# COUPE RESERVOIR

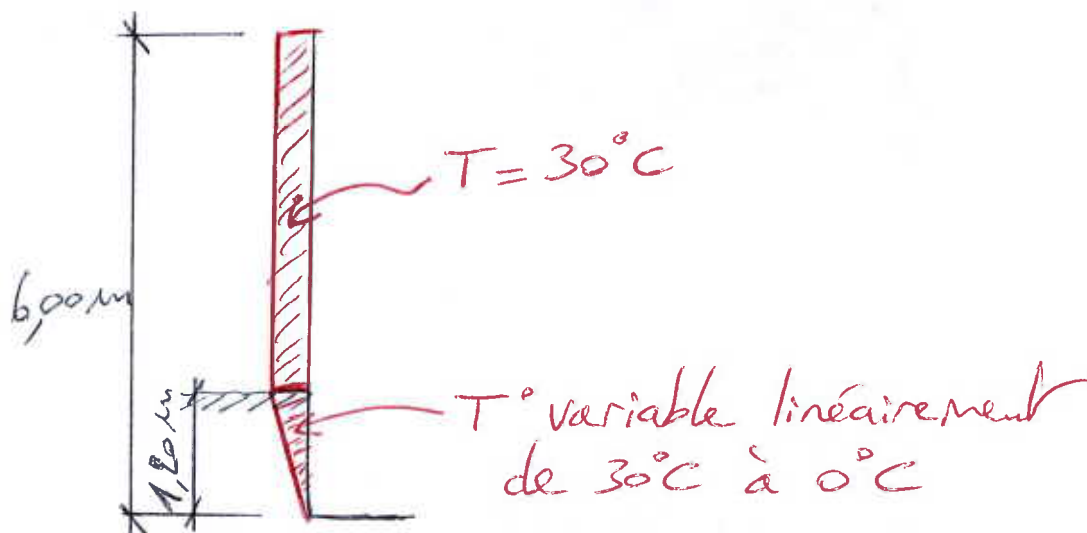
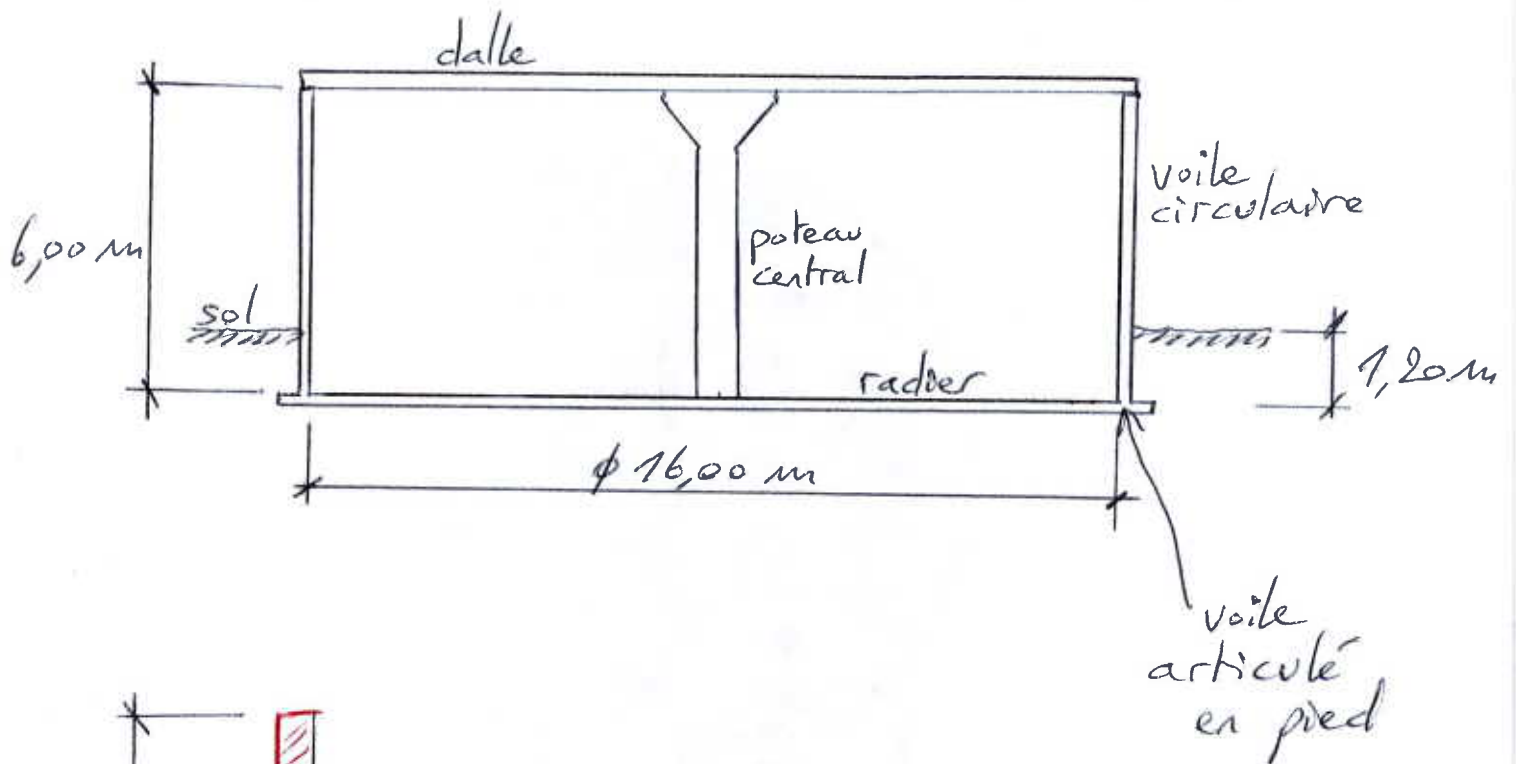
↳ cette modélisation de charges thermiques donne des résultats totalement incohérents à  $y = 1,20 \text{ m}$  du radier !!

Pourquoi ???
